改善箇所説明図

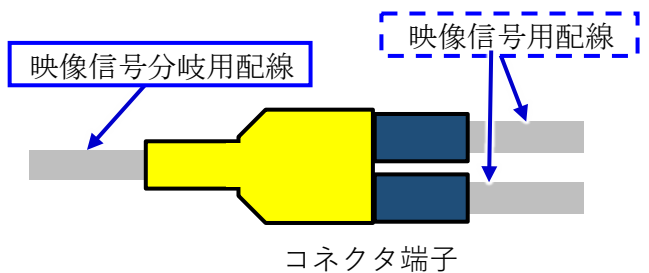
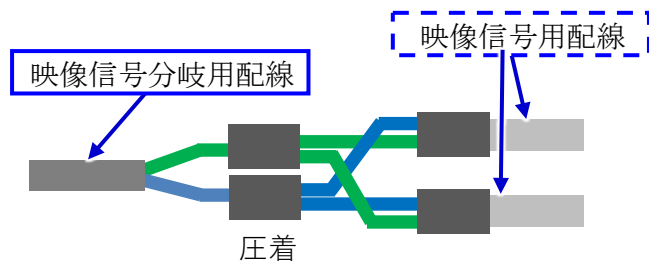
液晶パネルカバーの形状が不適切なため、雨水等の浸入により液晶モニタの内部部品が破損したり、カメラ映像のケーブルをねじって組付けたため、走行時の振動等によりケーブルが損傷するものがある。そのため、カメラ映像が正常に表示されなくなるおそれがある。
また、液晶モニタのプログラムが不適切なため、走行時の振動等により、カメラ映像信号が瞬断した場合、カメラ映像が分割し続けるものがある。そのため、一度電源をOFFにしないと正常な表示に戻らなくなるおそれがある。

- ①液晶パネルカバーを適切な形状に改善した対策品の液晶モニターに交換する。
- ②配線のコネクタ端子部を切断し、新しい映像信号分岐用配線と圧着することでコネクタ端子を使用せず、直接分岐する構造に変更する。
- ③液晶モニタのプログラムをカメラ映像信号が瞬断し異常が発生しても正しい映像信号を受信すると正常な表示に戻る対策仕様に書き換える。

識別: 液晶モニターブラケットの下面に白色ペンキで識別マーキングをする。
